HECKENSCHERE

GT240-----A

TYPE 1

R11015

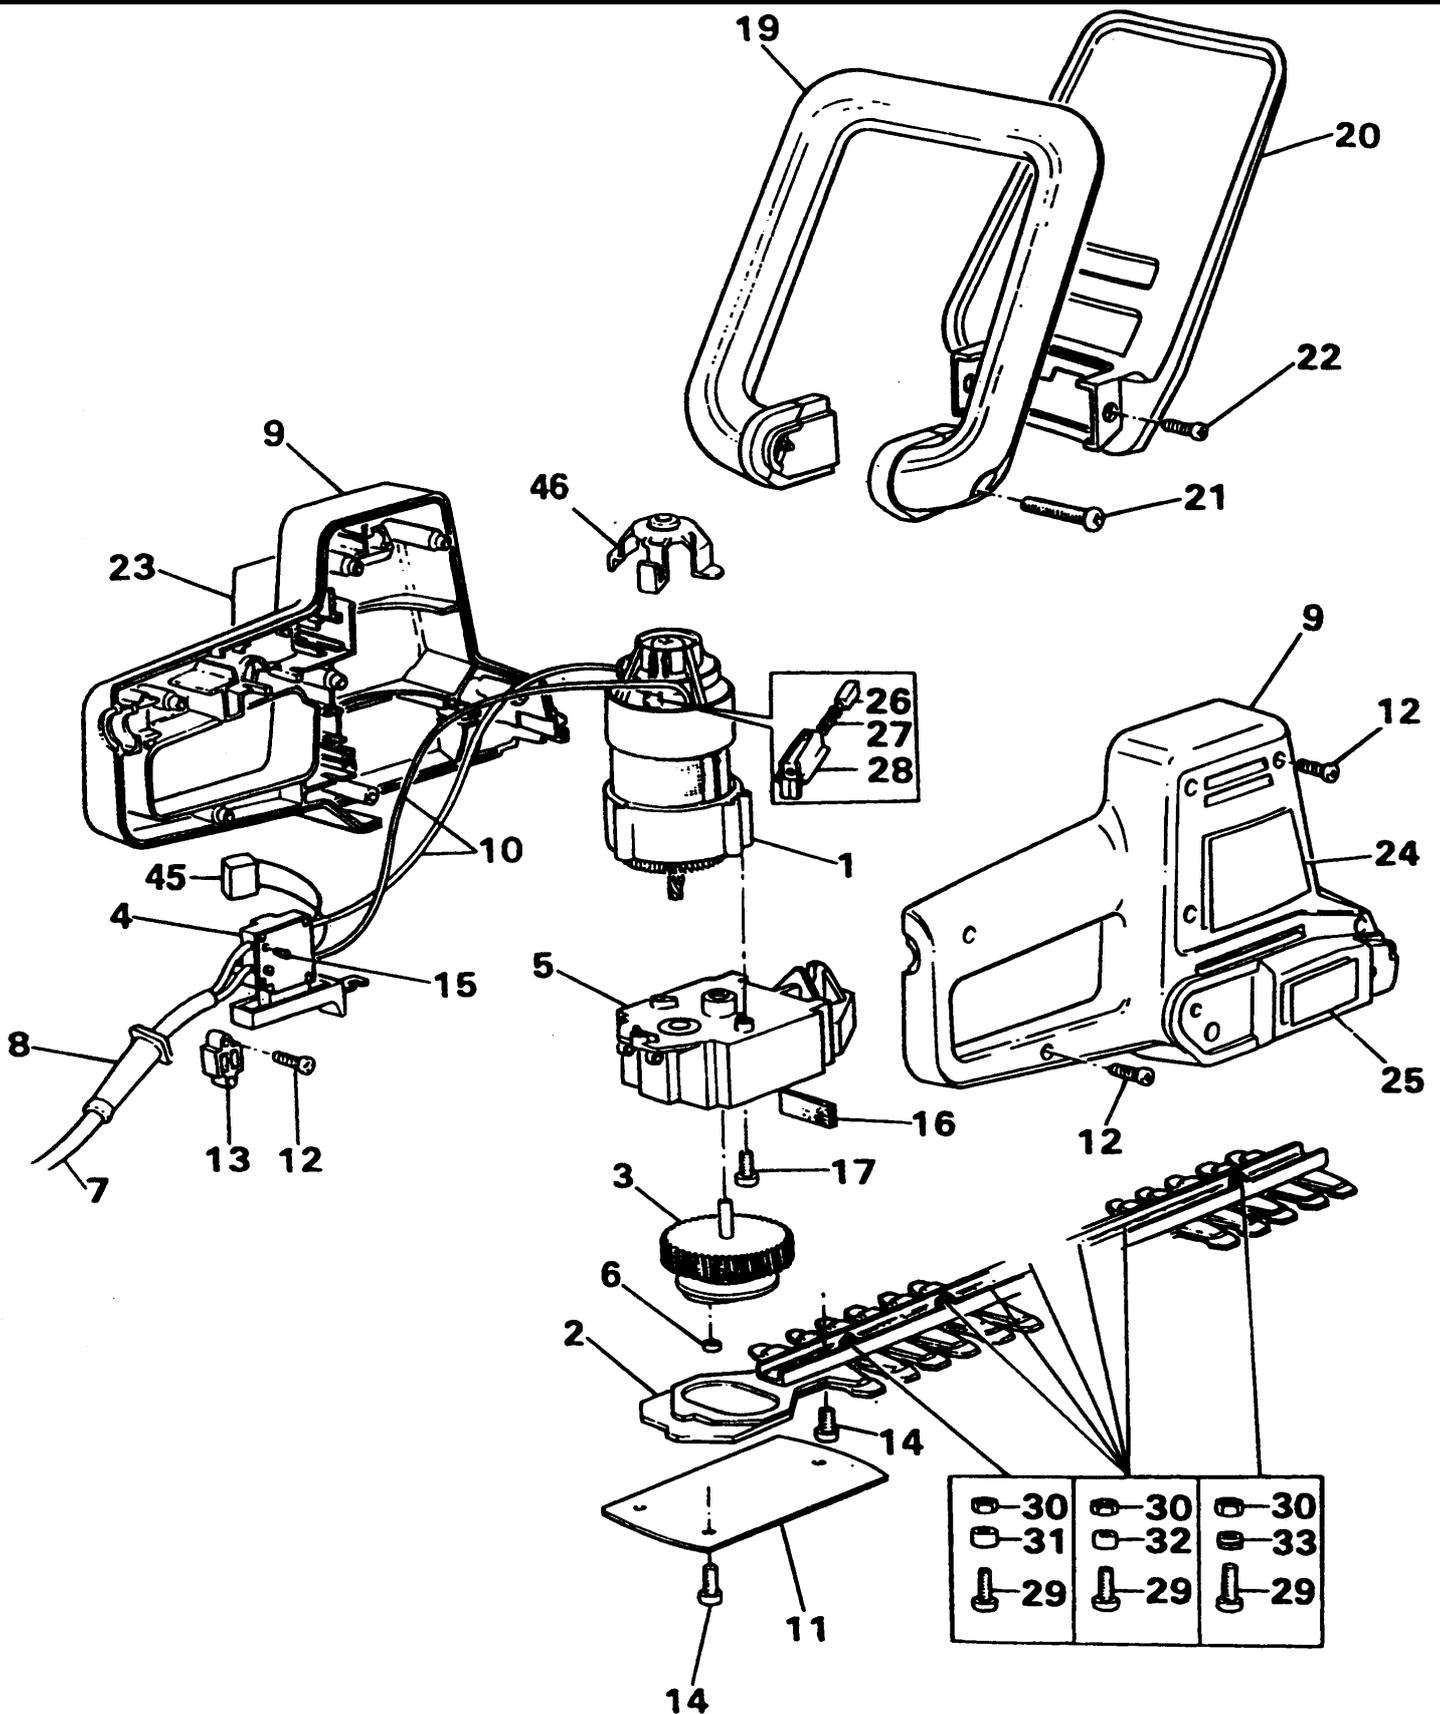
Blatt- & Getriebeverbesserung: Werden Artikel 2, 3, 6, 11 ben ö tigt, die Einheit durch Auswechseln von Artikel 2 und 11 aus der Blattversion GT230 H1E, H1F, H1G umr ü sten.

Einheiten ab Januar 1996:

Verbessertes Getriebegeh ä use (5), Abdeckung (11) und Schrauben (14) eingebaut.

Alle vor Januar 1996 hergestellten Teile, die das Getriebegeh ä use (5) erfordern, sollten den Reparatursatz (5) einsetzen.

Der Reparatursatz besteht aus verbessertem Getriebegeh ä use (5), Abdeckung (11) und 3T10 Torx Kopfschrauben.
